柏崎刈羽原子力発電所6号及び7号炉 発電用原子炉設置変更許可申請

【浸水防止設備の変更】

2019年2月21日
東京電力ホールディングス株式会社

設計変更前後の循環水ポンプエリアと復水器エリアの境界壁
(6号炉タービン建屋地下2階の例)

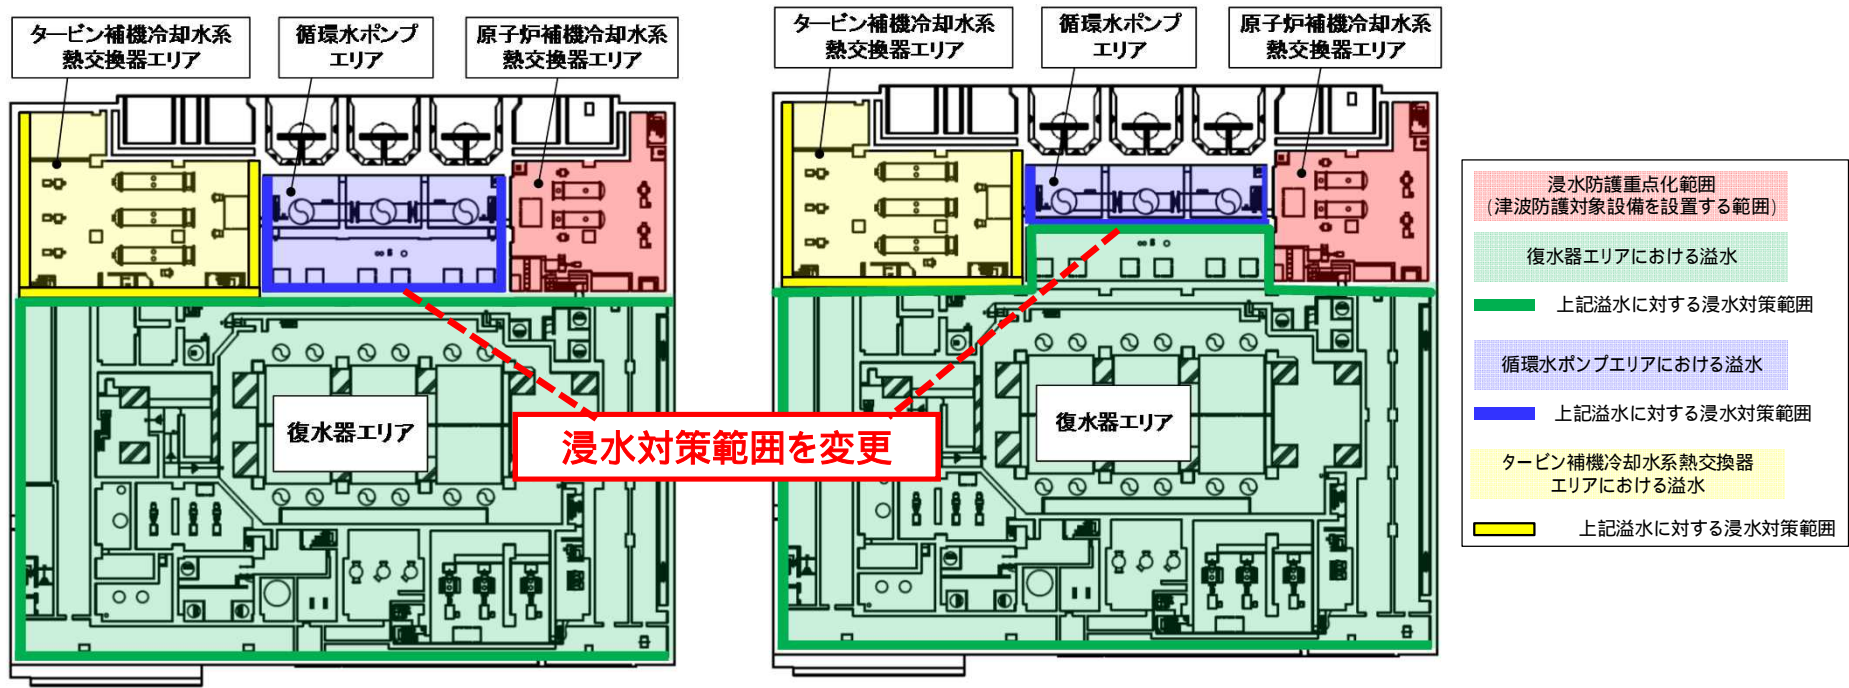
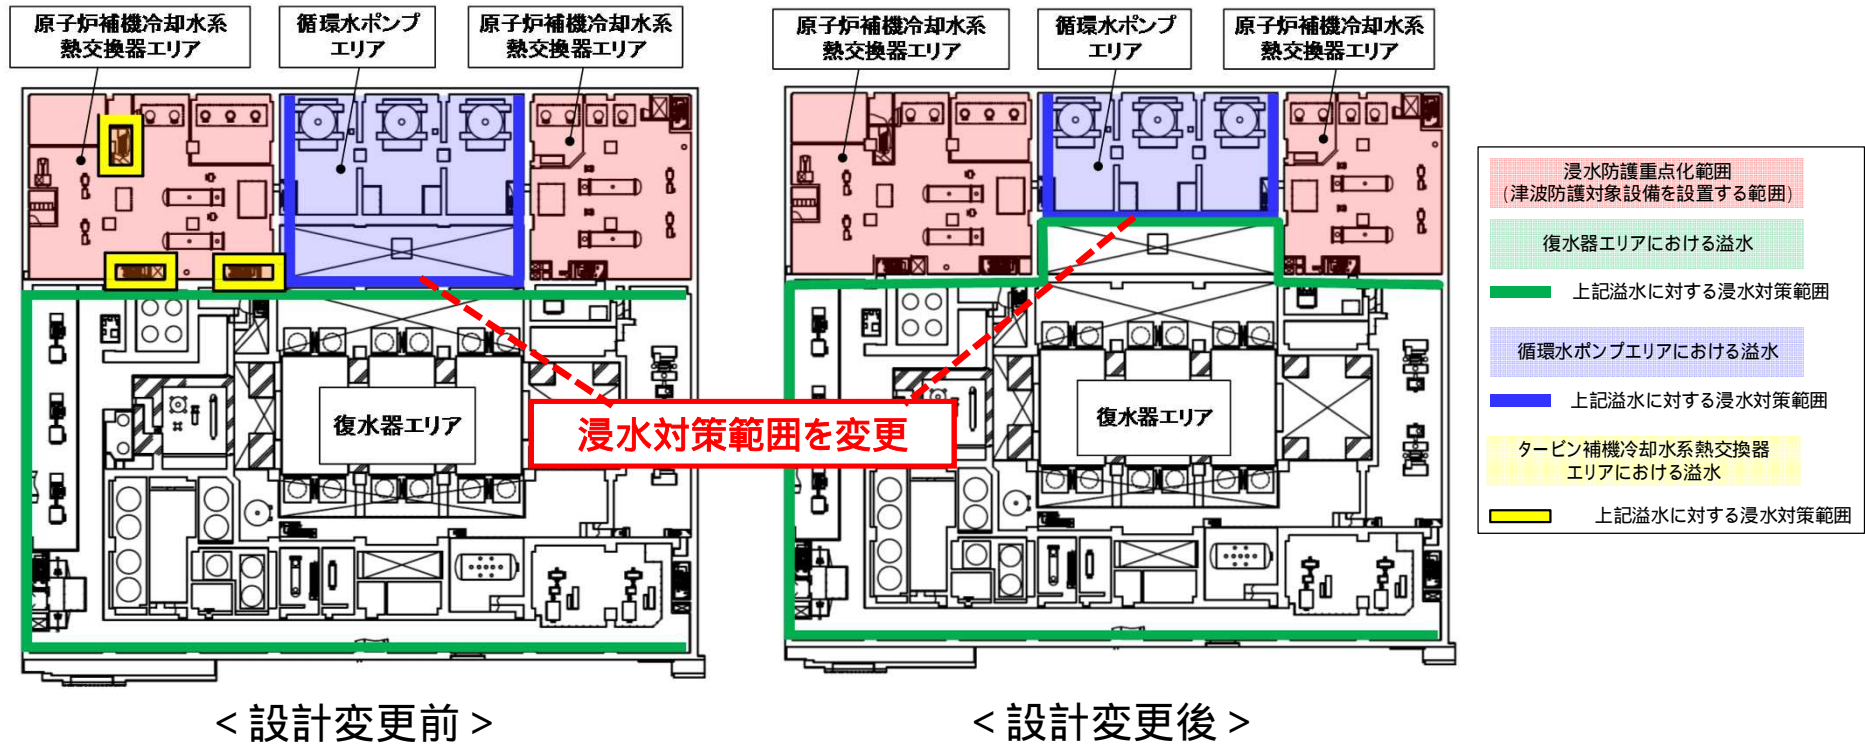
□ 浸水対策を行う循環水ポンプエリアと復水器エリアの境界壁を循環水ポンプエリア寄りの本設の壁に変更

タービン補機冷却水系熱交換器エリアにおける浸水と浸水対策(既許可における設計)

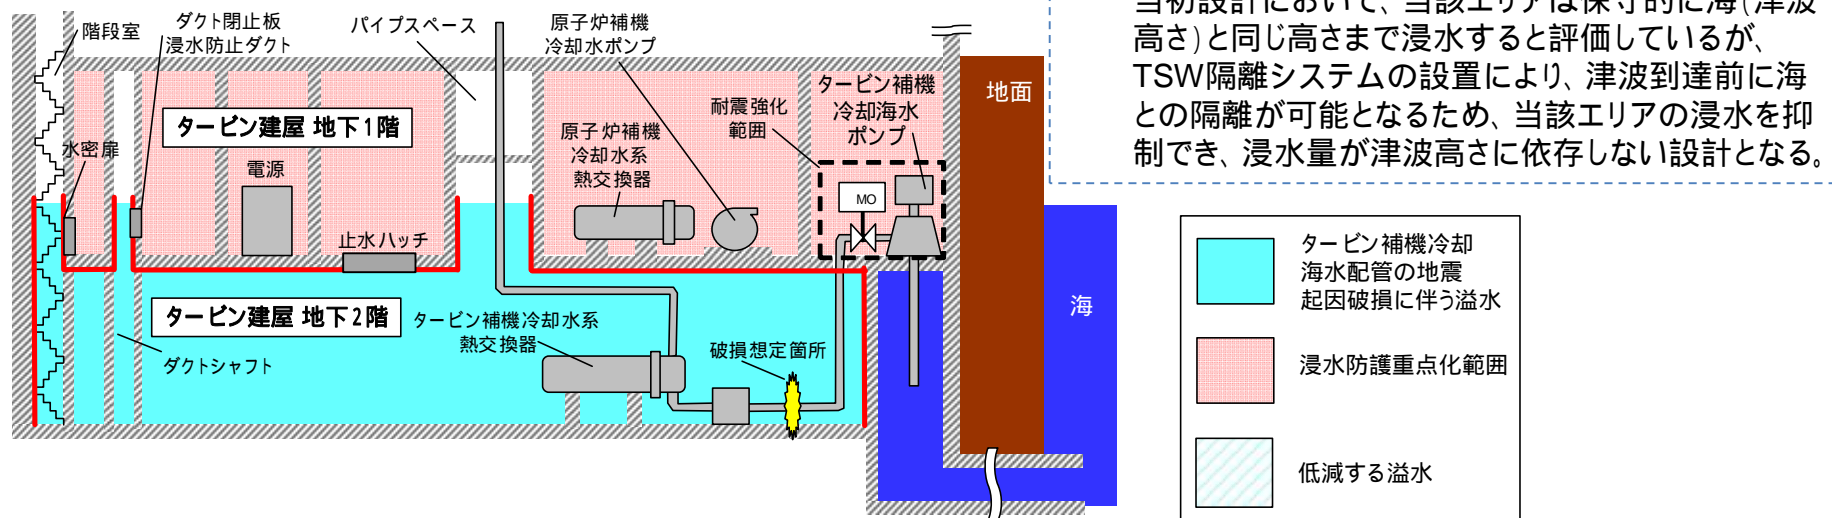
- ❑ タービン補機冷却水系熱交換器エリアにおける溢水に対しては、浸水防護重点化範囲境界となる地下1階床面及び吹抜け部(ダクトシャフト、階段室等)の開口部に浸水対策(止水ハッチ、ダクト閉止板、浸水防止ダクト等)を施している。
- ❑ 上記設計に対して、TSW隔離システムを設置し、早期に海と破損箇所を隔離することにより、タービン補機冷却水系熱交換器エリアの溢水量を低減するとともに、当該エリアの浸水量が津波高さに依存しない設計とすることができ、より安全性が向上することから設計を変更する。
- ❑ 設計変更に伴い、止水ハッチ、ダクト閉止板及び浸水防止ダクトの許認可上の扱いを自主設備に変更する。

タービン補機冷却水系熱交換器エリアにおける浸水と浸水対策 (設計変更後)

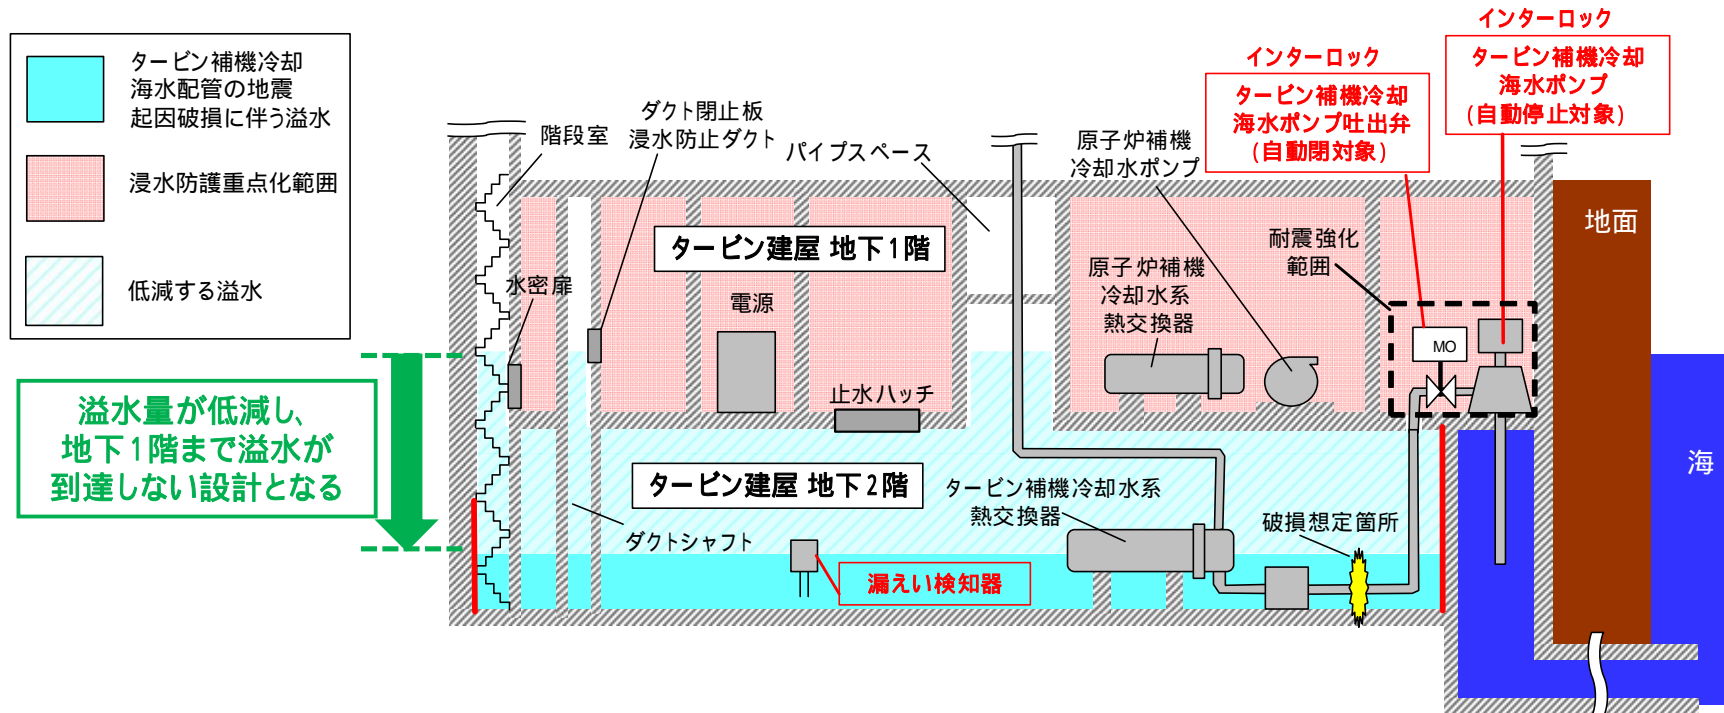
- タービン補機冷却水系熱交換器エリアにおける漏えいを検知し、タービン補機冷却海水ポンプの停止及びタービン補機冷却海水ポンプ吐出弁を閉止するインターロック (TSW隔離システム) を設置
- 上記により、破損箇所と海が隔離されるため、吐出弁閉止以降の海水流入が防止でき、タービン補機冷却水系熱交換器エリアにおける溢水量の低減が可能
- TSW隔離システムは、基準地震動Ssに対して機能維持するとともに、非常用電源から給電する設計とする。

■ 浸水防護重点化範囲及び浸水対策範囲(6号炉タービン建屋地下2階)

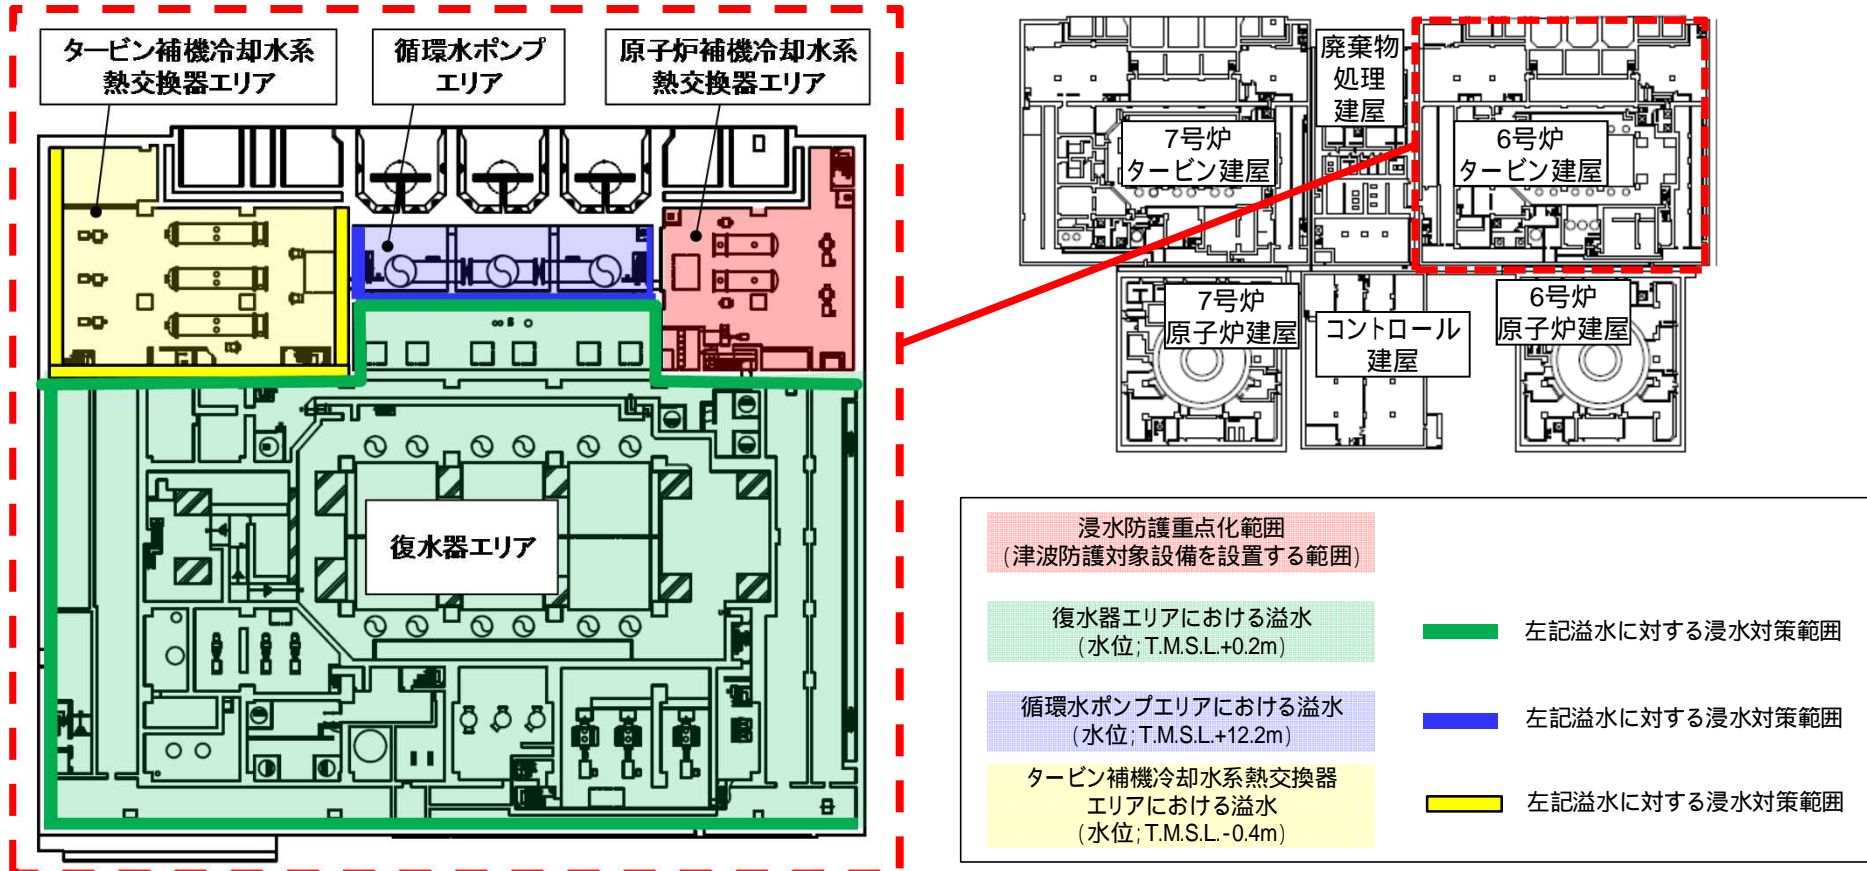
- 前述の設計変更を踏まえ、再評価した下記浸水水位に対し、次頁以降に示す範囲に浸水対策を施すことにより、浸水防護重点化範囲の浸水を防止する設計とする。

■ 浸水防護重点化範囲及び浸水対策範囲(6号炉タービン建屋地下1階)

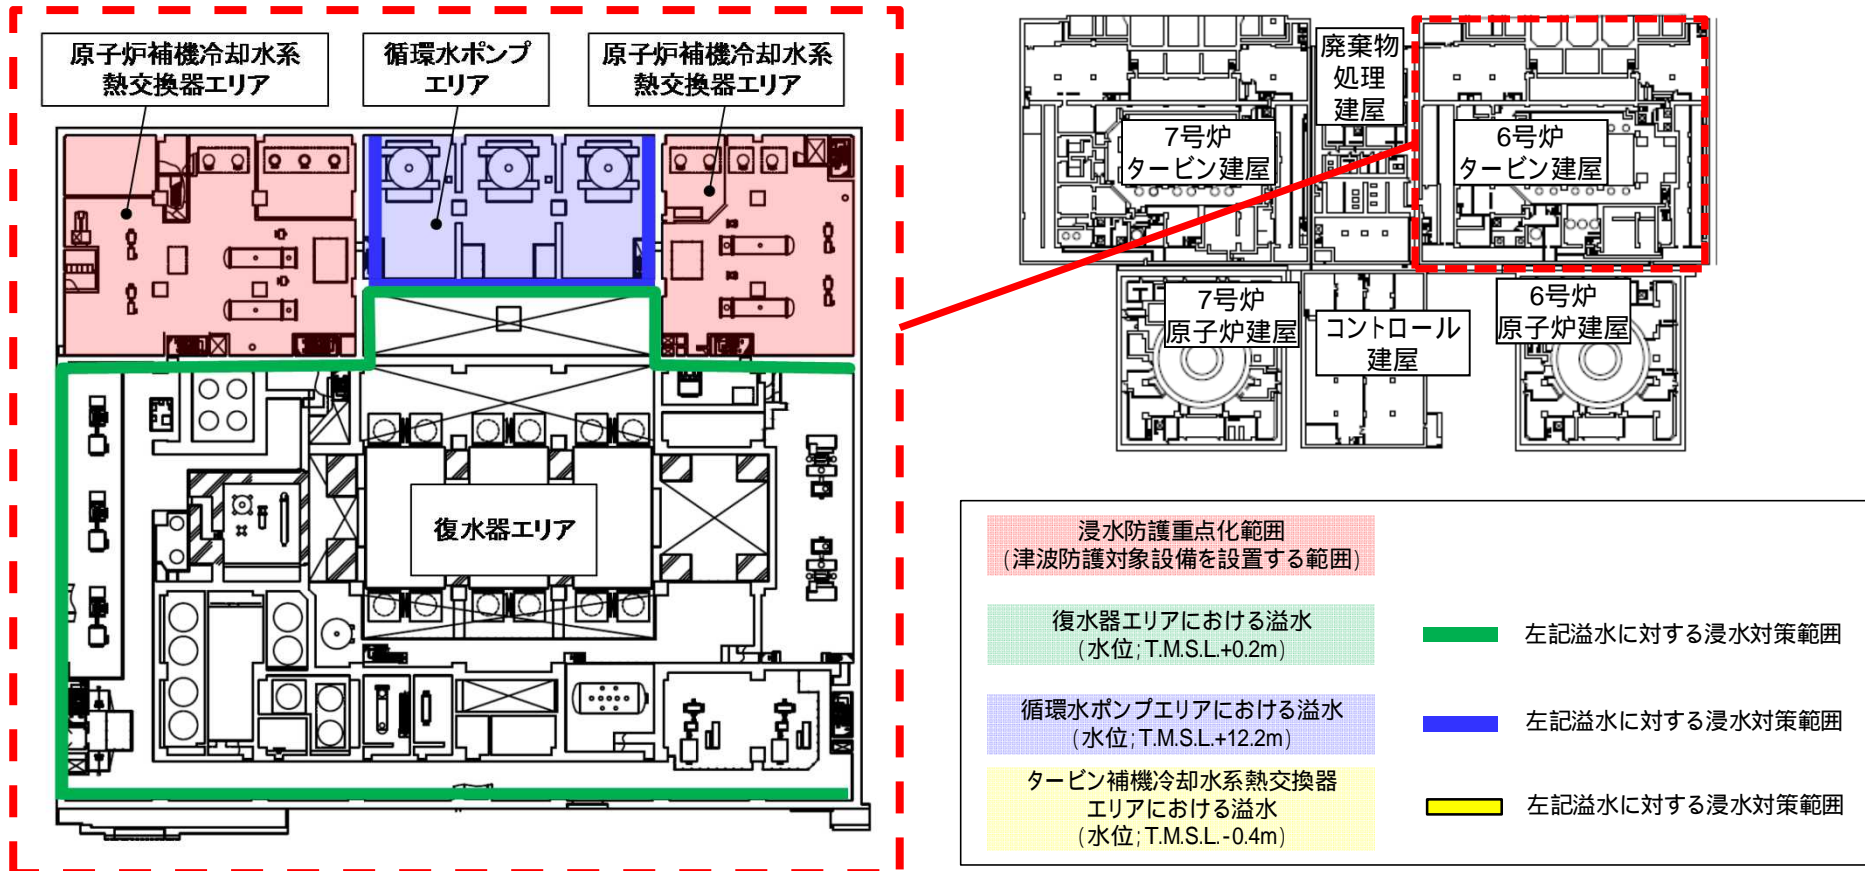
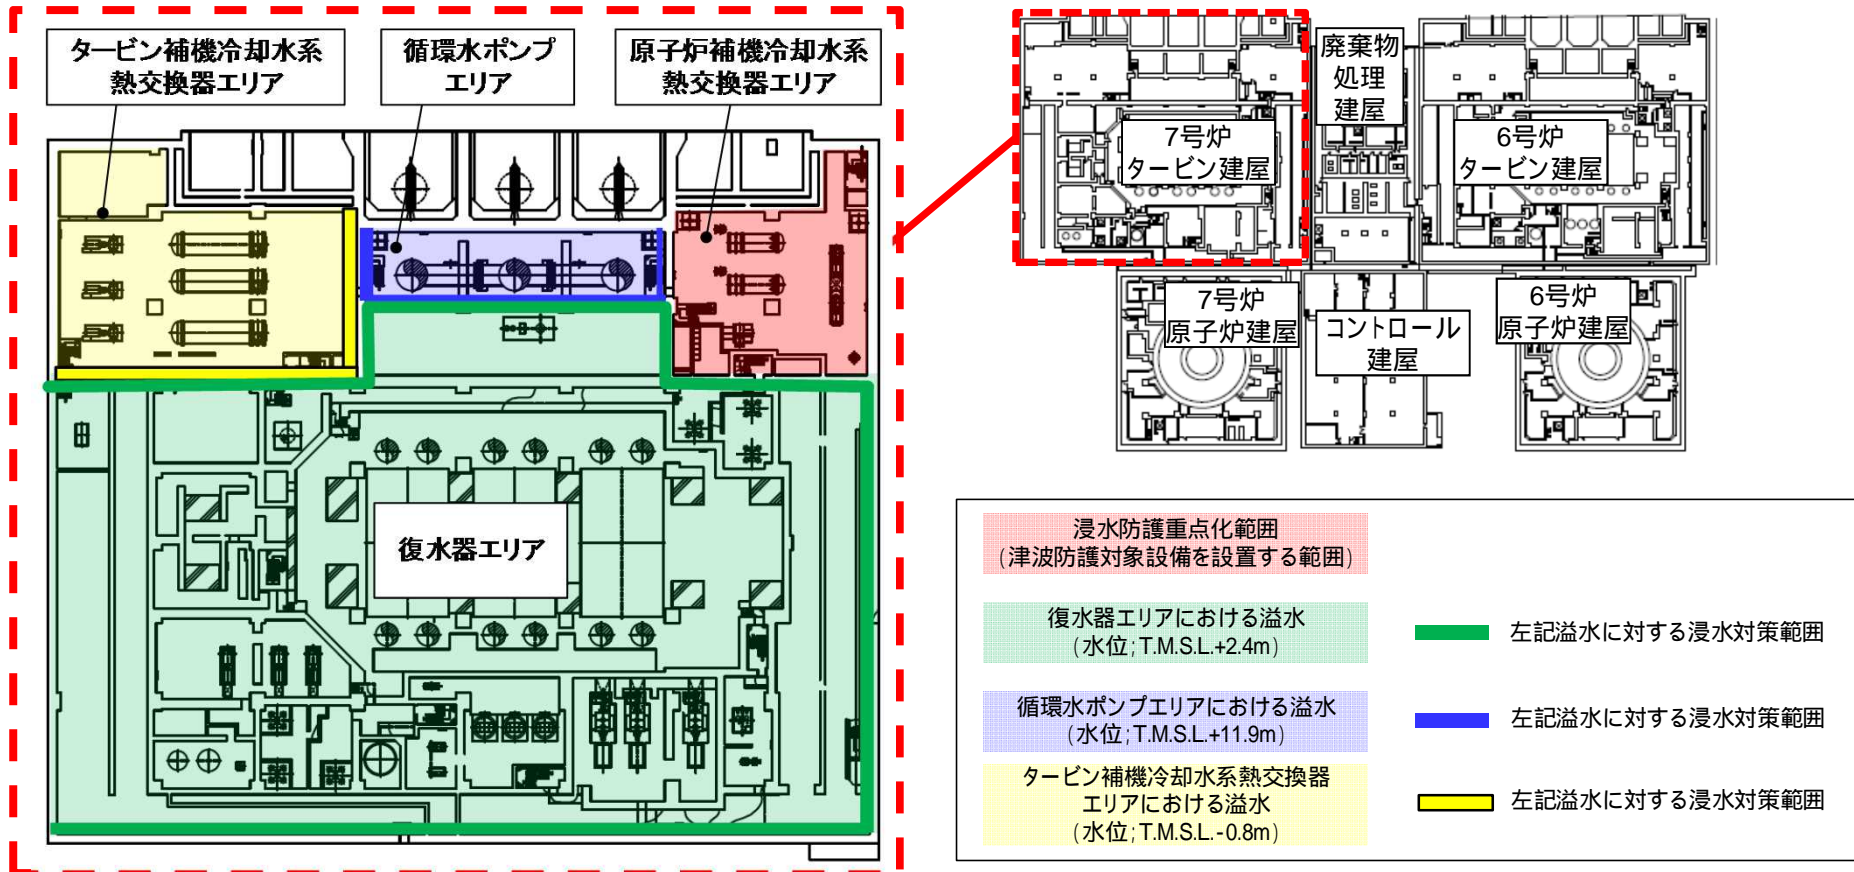
復水器エリアにおける溢水は当該階まで到達しないが、自主的に浸水対策を実施
